泊発電所3号炉

標準応答スペクトルを考慮した地震動評価について

(令和4年5月13日審査会合における指摘事項に対する検討方針)

令和4年5月27日
北海道電力株式会社

泊発電所における地震観測点(深部観測点を含む)

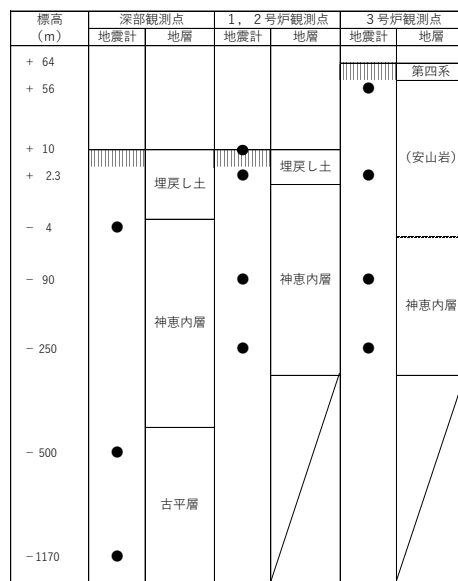
- 北海道の西部の範囲まで拡大して収集した地震記録については、敷地において標準応答スペクトルを考慮する地震動の検討に用いる記録として適切なものがあるのか、分析、考察を行うこと。
例えば、地震記録の選定過程、敷地と各KiK-net観測点との地盤条件(構成地質も含む)の類似性、観測記録の地震波の継続時間に係る特徴(地震規模に対しての主要動の長短等の特徴を含む)等
- 観測記録に特異な位相が無いことについては、フーリエ位相スペクトルやフーリエ振幅スペクトル等も示し説明すること。
- 大深度地震観測記録の観測状況も含めて整理すること。
- 上記検討を行い、観測記録の位相を用いた模擬地震波の検討にあたって、考慮すべき観測記録の有無の判断に係る説明を明確化した上で、検討に用いる観測記録として、2014年7月8日胆振地方の地震(M5.6)SBSH08喜茂別の記録を選定することが適切なのか説明すること。

- 令和4年5月13日審査会合における指摘事項を踏まえ、地震記録の収集・選定条件を示したうえで、その収集・選定過程を明示する。
- また、敷地の標高-1170m、標高-500m等で実施している大深度地震観測の設置概要およびこれまで得られている大深度地震観測記録もあわせて示す。

- ・深部観測点は、1号炉原子炉建屋側の海側において、標高-1170m、標高-500m、地表付近の3点において、観測を実施している。
- ・深部観測点は、2021年3月から観測を開始しており、これまで5地震の観測記録が得られている。
